# Rapport de contrôle d'installations électriques à basse et à très basse tension

RÉF. 24/2025/93455/01:1

DATE DU CONTRÔLE 04/02/2025 (12:30 - 13:10) AGENT VISITEUR Jean-Philippe Givron  
 ADRESSE DU CONTRÔLE Rue Moulin Naveau 20 - 6220 Fleurus TYPE DE CONTRÔLE Visite de contrôle vente ancienne installation (8.4.2.)

Croquis de position élémentaire et descriptif sommaire des tableaux

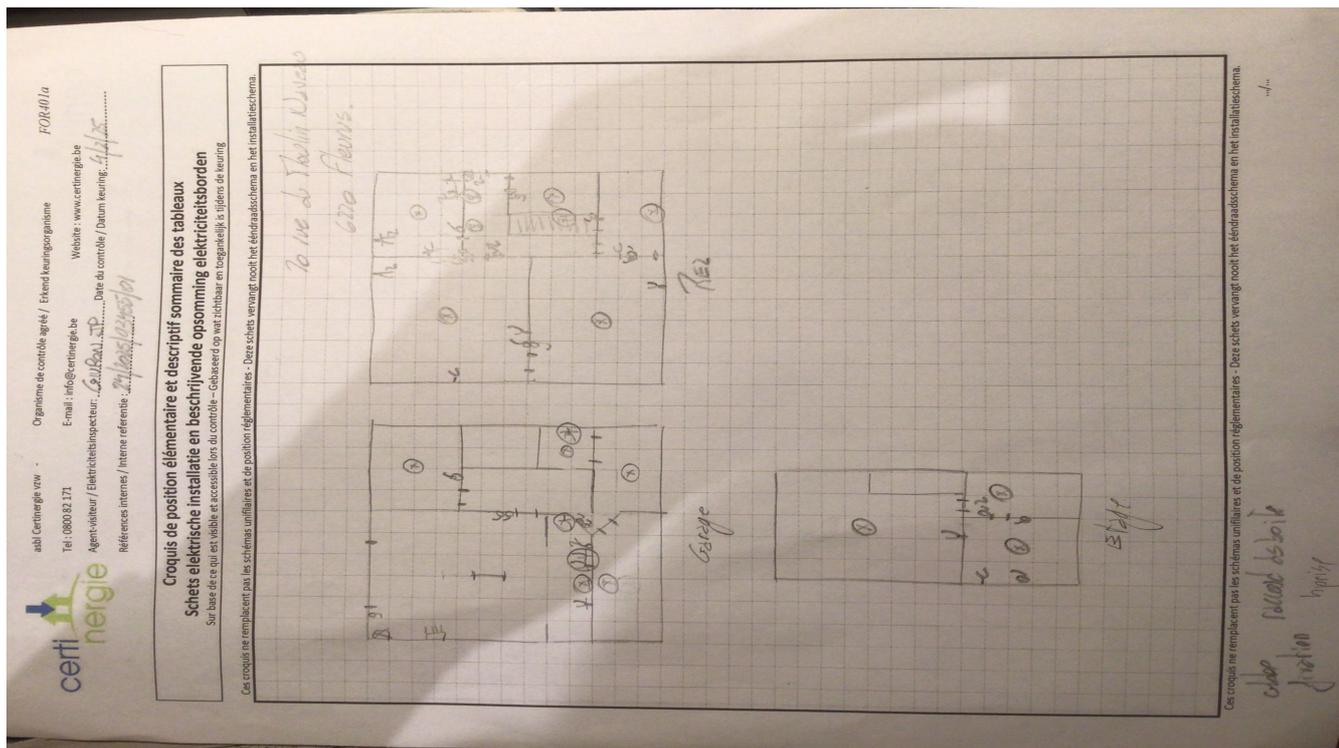
Le ou les socles de prise en défaut sont localisés dans le garage
